大飯発電所 3 号機

加圧器スプレイライン配管溶接部における有意な指示について

(9 月 1 1 日公開会合における指摘事項の回答)

関西電力株式会社

図－1 建設時 RT 記録（抜粋）

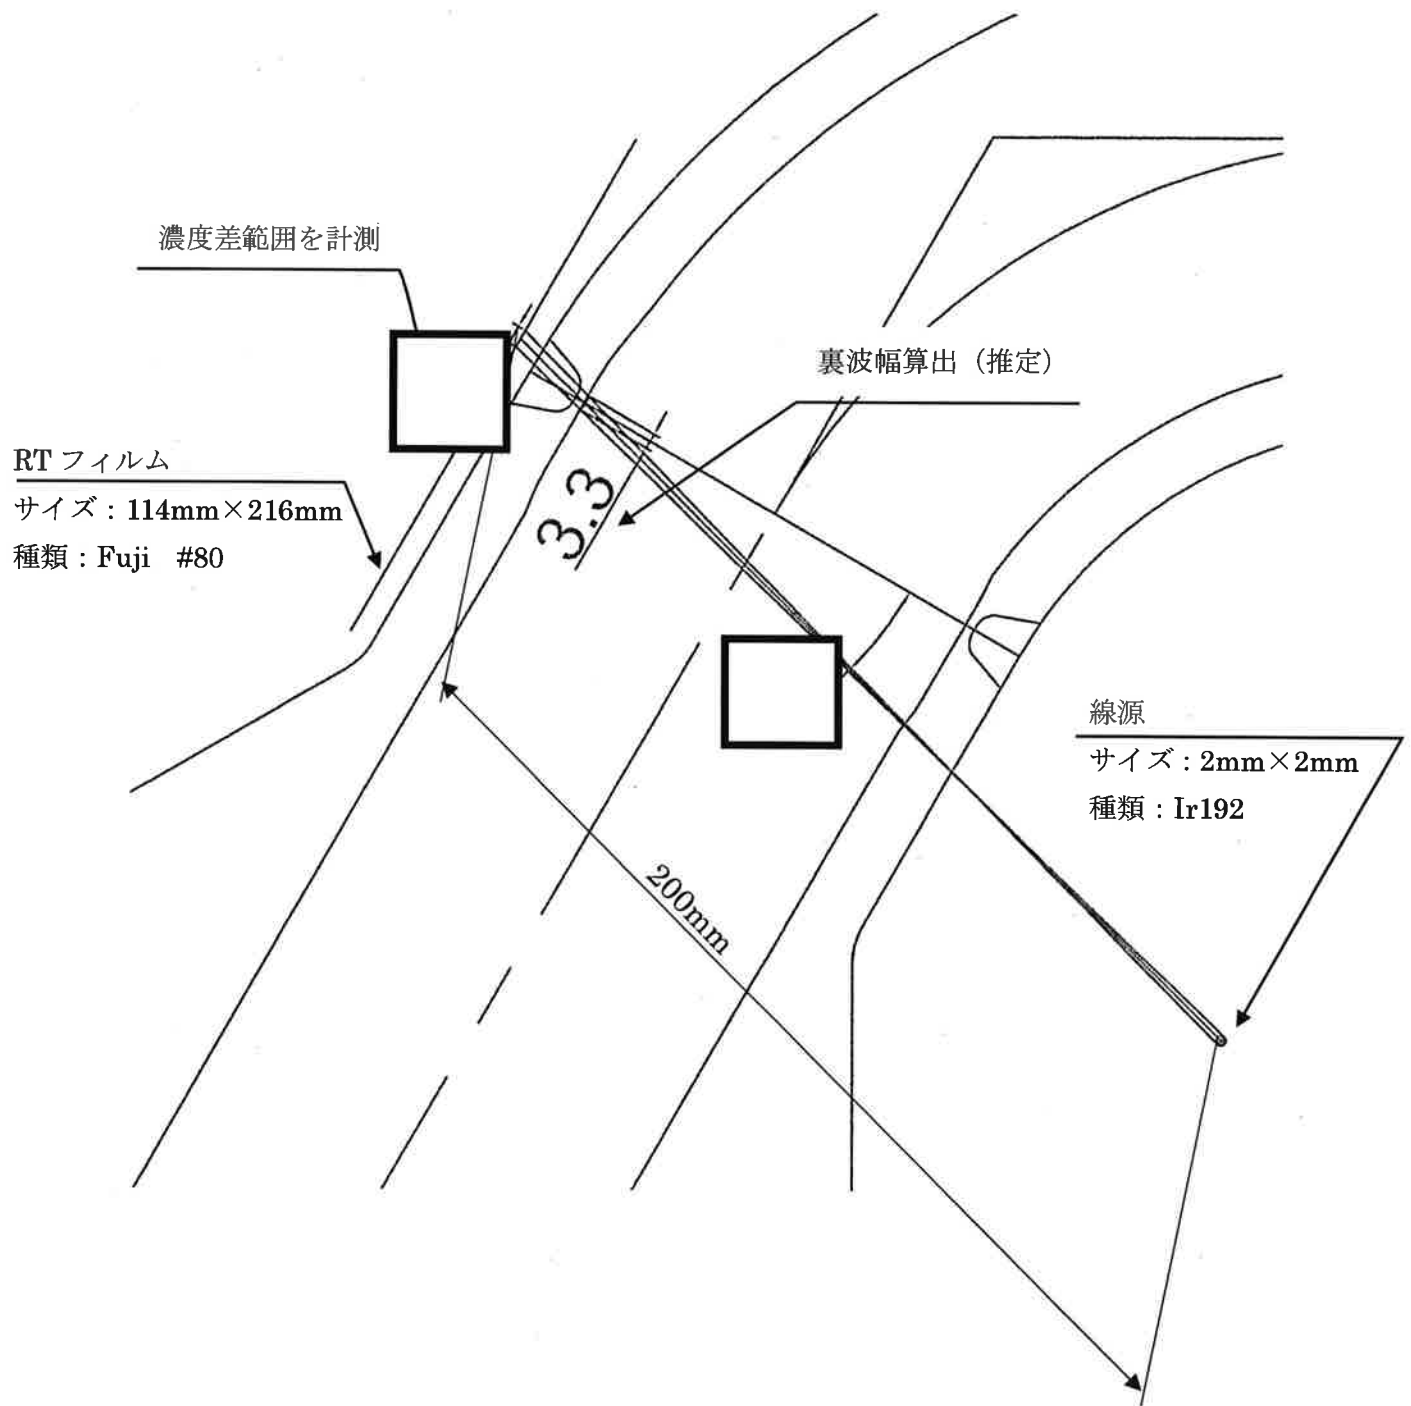
当該配管の RT の検査記録（フィルム）を再度確認すること（過去のもの、今回のもの）

当該配管の建設時における RT フィルムの溶接部を再確認した結果、建設当時の溶接技術基準（電気工作物の溶接に関する技術基準を定める省令：通商産業省令第81号）で要求される透過写真の具備すべき条件（撮影配置、透過度計等）を満足していることを確認した。当該溶接部は判定基準を満足しており、RT フィルム上には欠陥による指示も無いことを確認した。また、当該溶接部の裏波が周方向にわたって連続的に形成されていることを確認した。

- ✓ RT フィルム No. 1（管台上部）の裏波幅と考えられる濃度差がある範囲を計測したところ約 mm であった。
- ✓ 上記の寸法を建設時 RT 記録の撮影条件（撮影距離、フィルム間距離、線源寸法、撮影角度※）を考慮し、裏波幅を算出した。
算出の結果、実機の裏波幅は、約 3.3 mm であるものと推定される。
（図－2 参照）

当該溶接部のプロファイル図

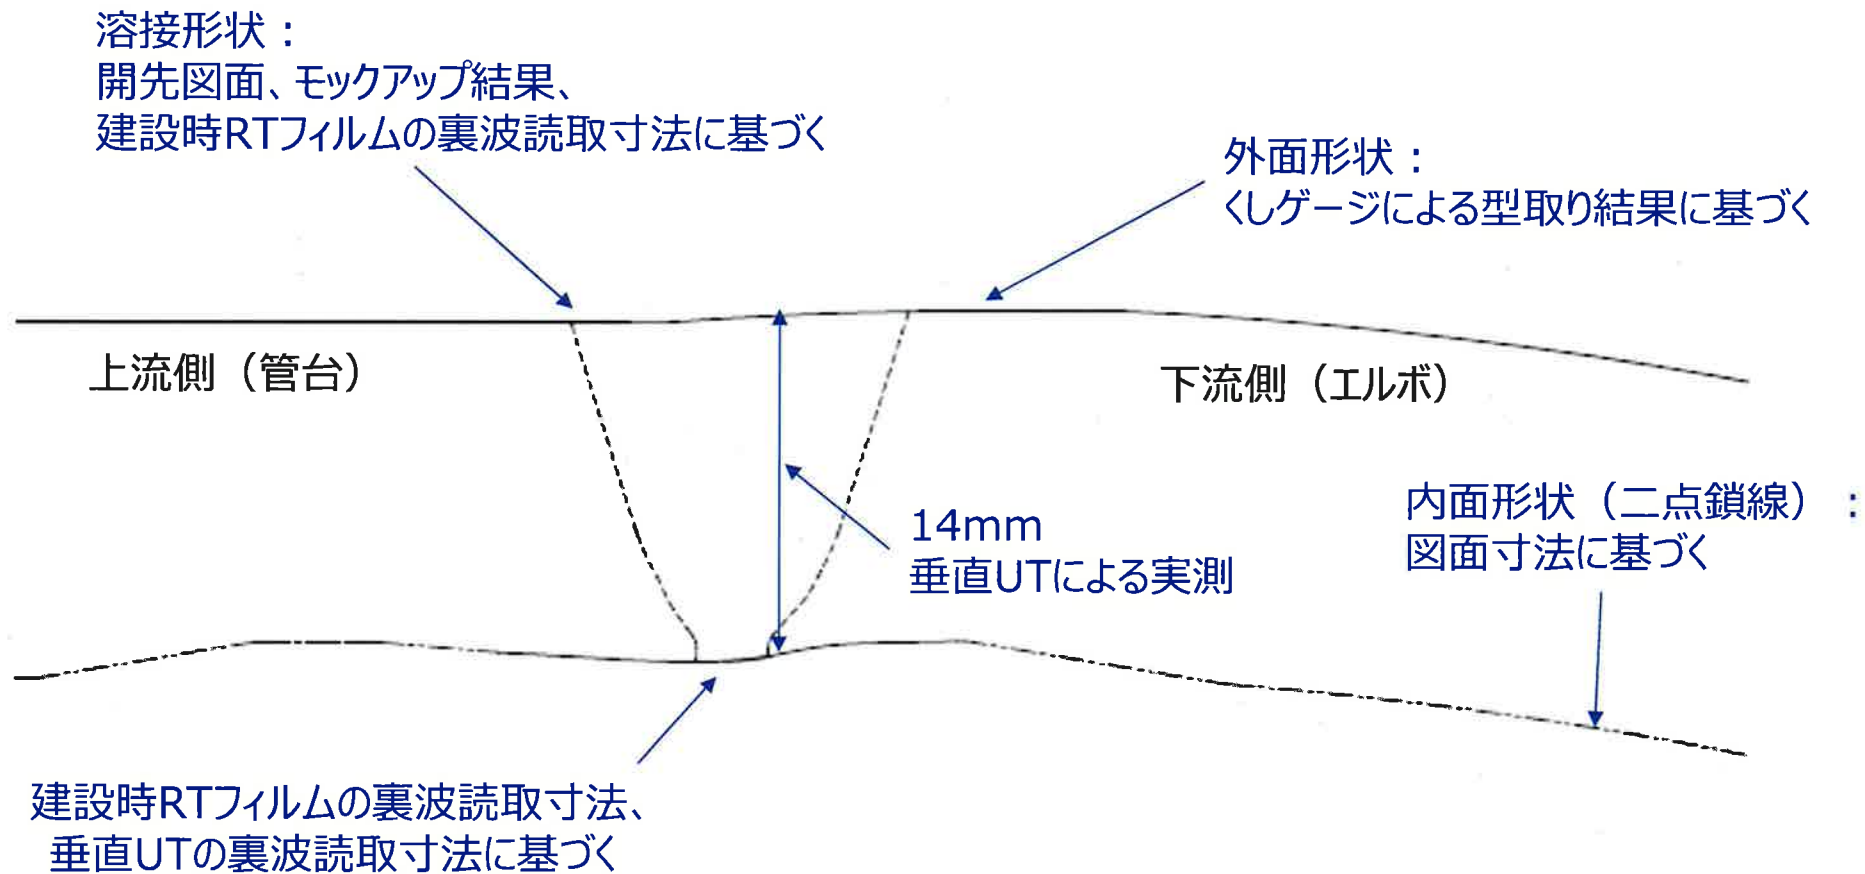
当該配管の溶接部の裏波の断面がわかるように図示すること

- 裏波溶接部幅を特定するため RT フィルムによる確認（約 3.3mm：No.1 前述のとおり）、垂直 UT+エンコーダによる測定を実施した。その結果、裏波幅は約 3.3mm と推定した。

- 上記裏波部のプロファイルに加え、溶接部外面のプロファイリングを行うため、くしゲージを用いて外面形状をトレースした。
- 上記の測定結果ならびに設計図面、モックアップ結果（No. 3 後述）から当該溶接手部のプロファイルをN o. 2 添付－1 のとおり推定した。
- 本プロファイルをもとに、今回得られた非破壊検査データを別紙のとおり解説する。

図－1 溶接積層図

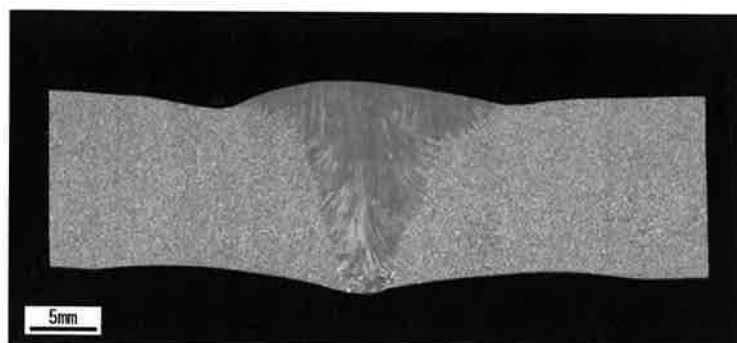
類似の配管の溶接部の溶接方法、溶接後の状態を提示すること（当該部分ではないが、標準的なもの）

当該部は U 型開先を採用しており、母材のルート部分を TIG 溶接にて施工する。残部の溶接は被覆アーク溶接にて施工する。溶接積層を図－1 に示す。

UT 指示要因検討の概要

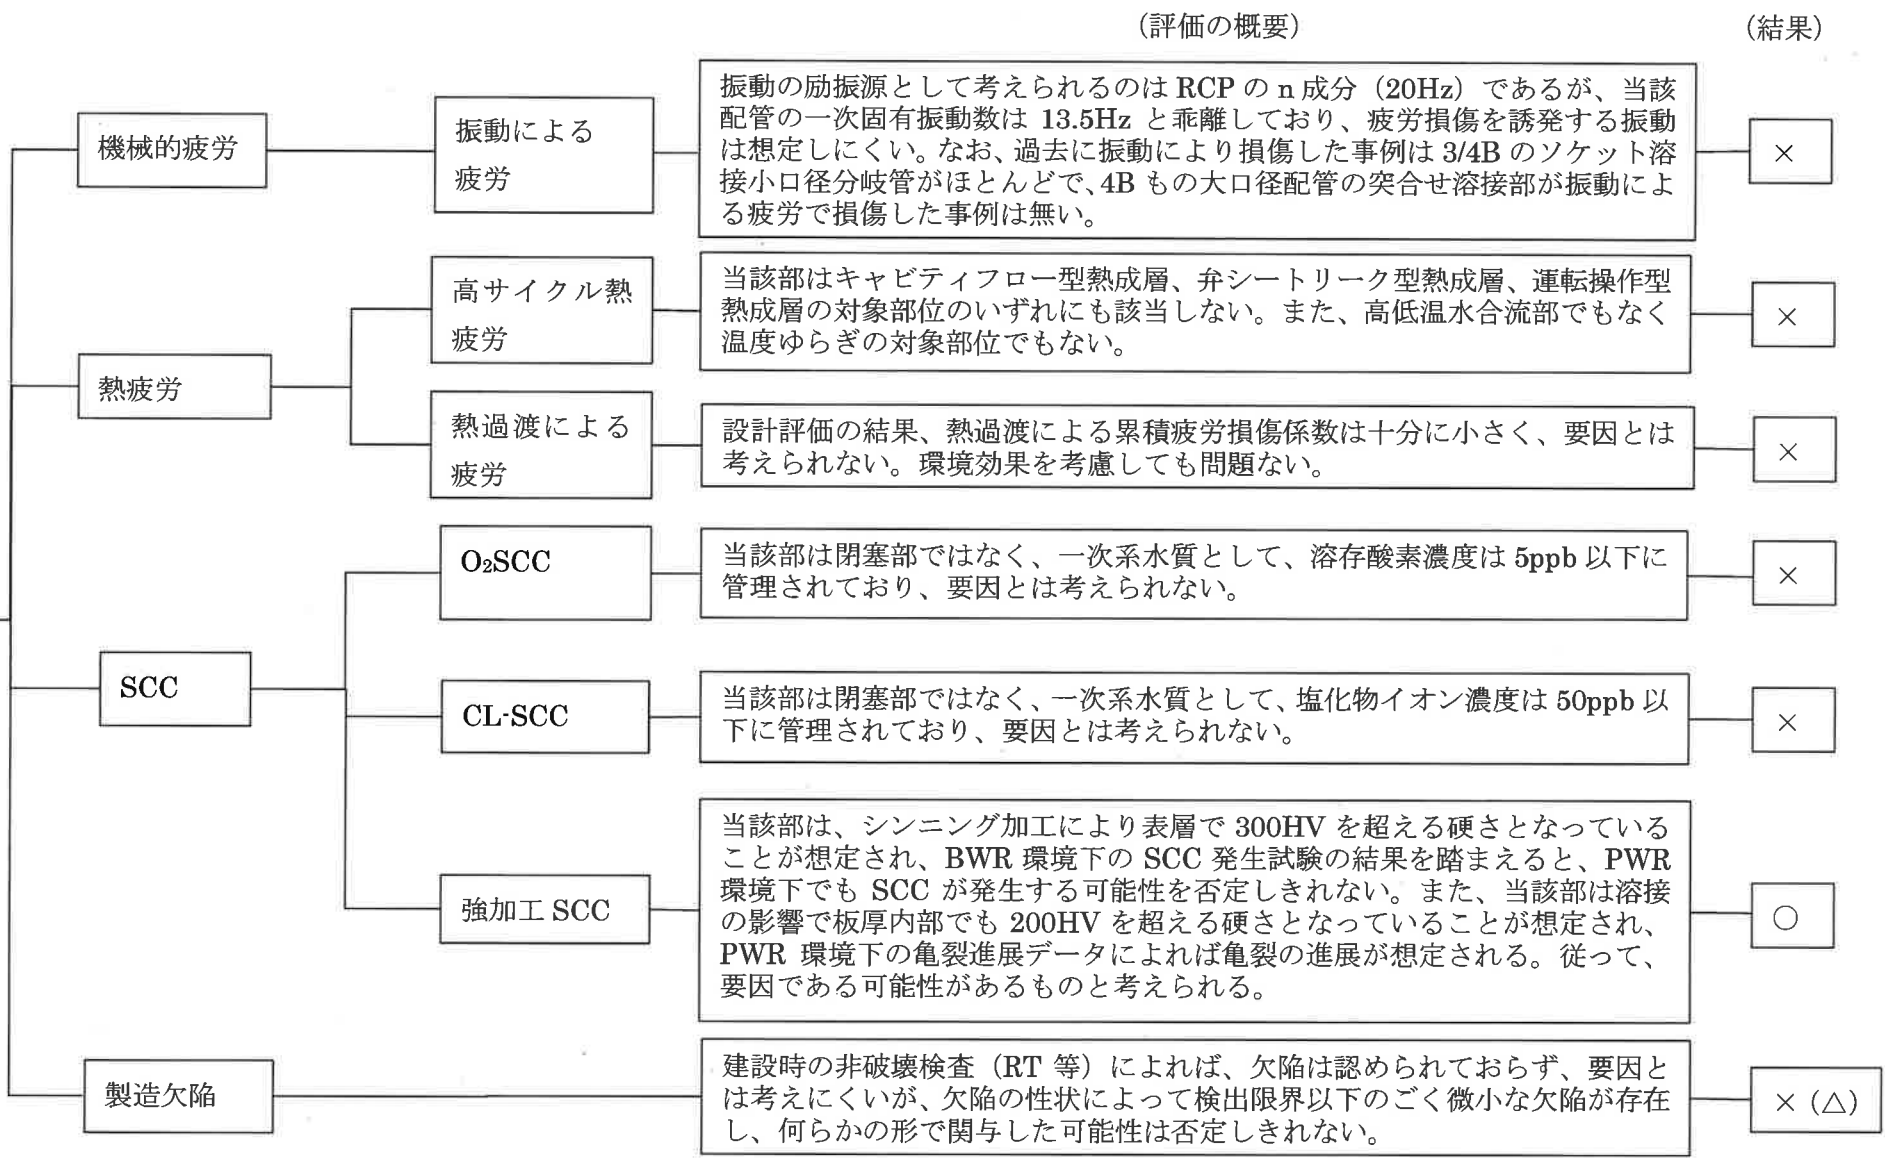
亀裂の原因として強加工SCCを推定しているが、強加工SCCより進展性の高いと思われる原因（高サイクル疲労）については、その程度を踏まえて可能性を排除できる十分な根拠を示すこと

本事象の発生原因について、FT図に基づき要因検討を行った。FT図を№. 4 添付－1（2020年9月11日 公開会合資料1－2抜粋）に示す。FT図に示すとおり、発生原因としては、「強加工SCC」と「製造欠陥」によるものと推定している。

図-1 シンニング部の表層部硬さ分布
(出典：製造メーカー社内モックアップデータ)

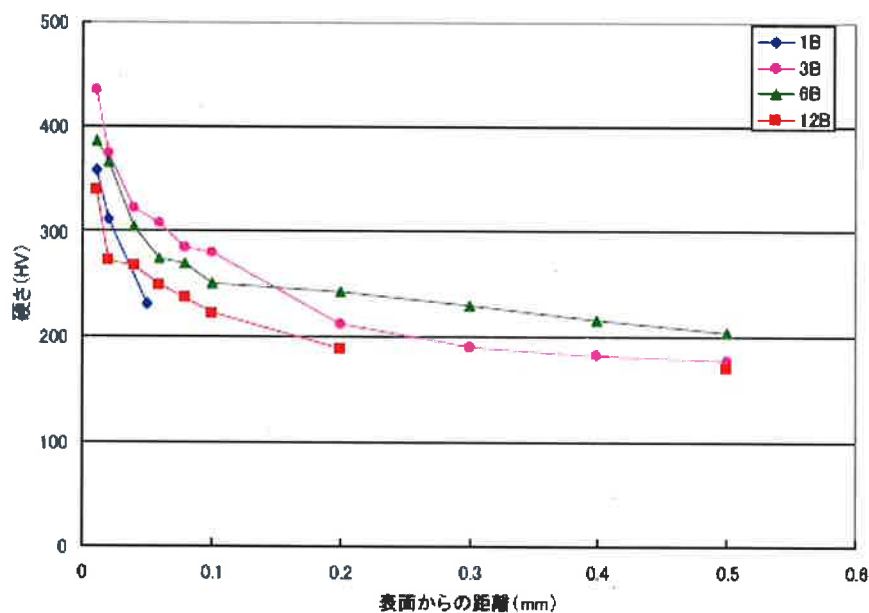
亀裂進展速度と硬さの関係を整理すること

開先合わせのため内表面にシンニング加工が施されている部位は、加工後の硬さが 300HV 以上となることが確認されている。過去に取得されたシンニング部の表層部硬さの分布を図-1 に示す。

図-1 のとおり、口径によらずシンニング加工により 300HV 以上の表層部硬さとなっていることから、今回事象箇所の 4B 配管についても 300HV 以上の硬化が表層部に生じているものと判断している。(3B、6B 配管の硬さデータから 4B 配管の硬さを算出しているものではない)

図－1 亀裂進展線図

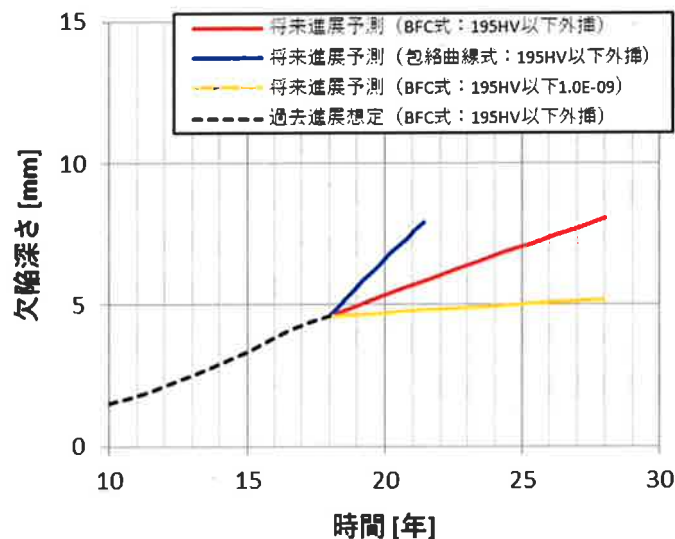
今後の欠陥の評価の保守性と今ある欠陥の経緯を評価する際の保守性を整理すること

これまでの亀裂の進展 (4.6mm まで) については、モックアップから取得した195HVを越える硬さを考慮したBFC式による評価で、現実的な進展評価となっており、前回ISI時に想定される欠陥深さについても検出限界 (2.8mm) 以下の1.5mmとなったことから、BFC式による進展評価は概ね妥当であると考えている。

一方、今後の亀裂進展の評価では、195HV以下の硬さにおける進展を考慮するとともに、BFC式よりも進展速度の速い包絡曲線式を用いることで、より保守的な評価を行っている。

LBB 評価として想定する貫通亀裂形状

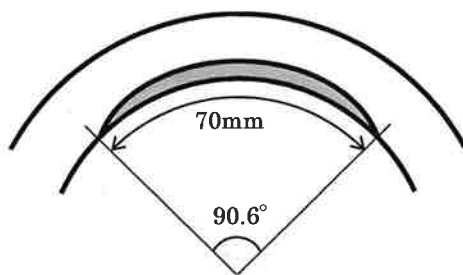
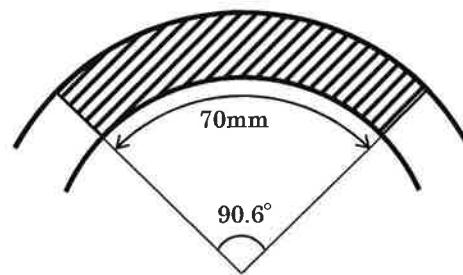
仮にスプレイ配管が破断した際、漏えい検知対策やスプレイ配管破断時の炉心損傷頻度の考え方を提示すること

今回、ISI で検出された欠陥に対して、1 サイクル運転後の進展量について初期モデルを保守的においた包絡式 (No. 6 参照) で算出したところ、1 サイクル後の想定亀裂は、亀裂深さ: 5.8mm、亀裂長さ: 70mm、亀裂角度 2θ : 90.6° という非貫通亀裂として評価されました。LBB 成立性を確認するため、この亀裂形状を下図のように扇型の貫通亀裂と想定しても、その際の貫通亀裂角度 2θ は 90.6° であり、大飯 3 号機の設計においては日本電気協会「原子力発電所配管破損防護設計技術指針 (JEAG4613)」に従い、4B 配管には 96.9° の想定亀裂角度 2θ で LBB が成立していることを確認していることから、今回、検出された欠陥は LBB が成立するものと考えています。
